# **HENVENDELSER MODTAGET I HØRINGSPERIODEN**

## **FORSLAG TIL LOKALPLAN VED AMAGERBANEN NORD**

Offentlig høringsperiode fra den 15. november 2021 til den 10. januar 2022

## Tegning 7c • Beplantning

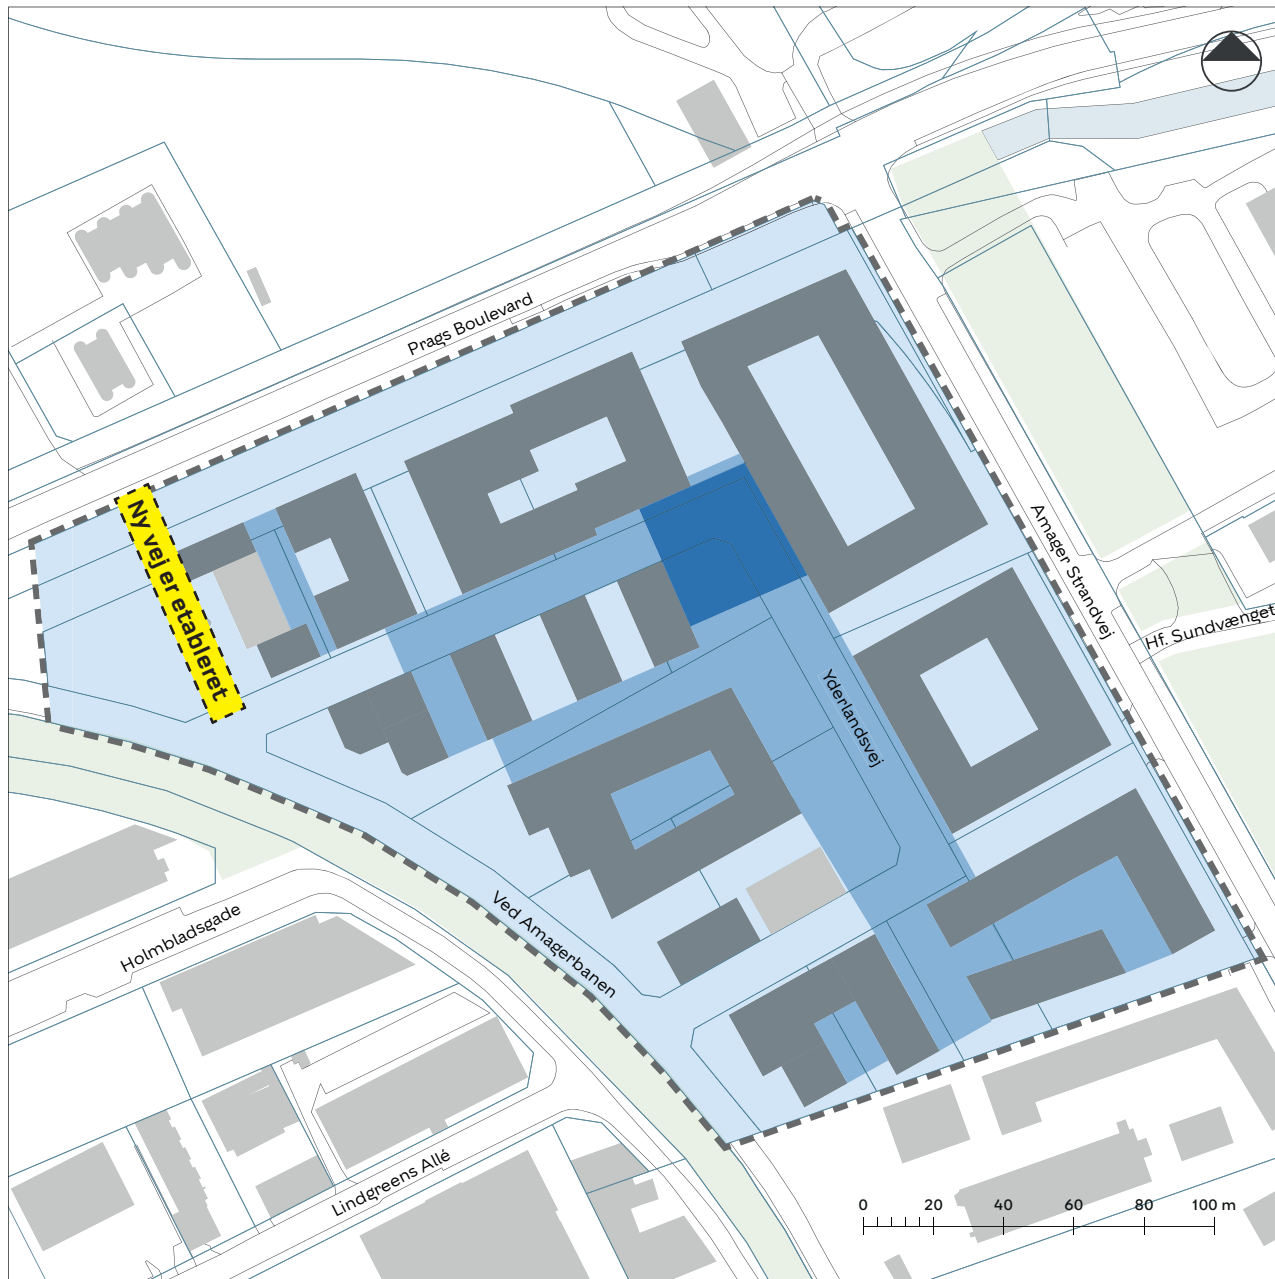
Beplantning: På tegning 7c er gård med almen bebyggelse og børneinst. benævnt med et 3 tal (træ over 15m). Dette ønskes ændret da der i denne gård planlægges med fuld p. kælder hvor et træ med højde over 15m vil være meget vanskeligt at løse. Her også taget den almene anlægsøkonomi i betragtning.

Felt for plantning af træer ønskes udvidet til det markerede felt
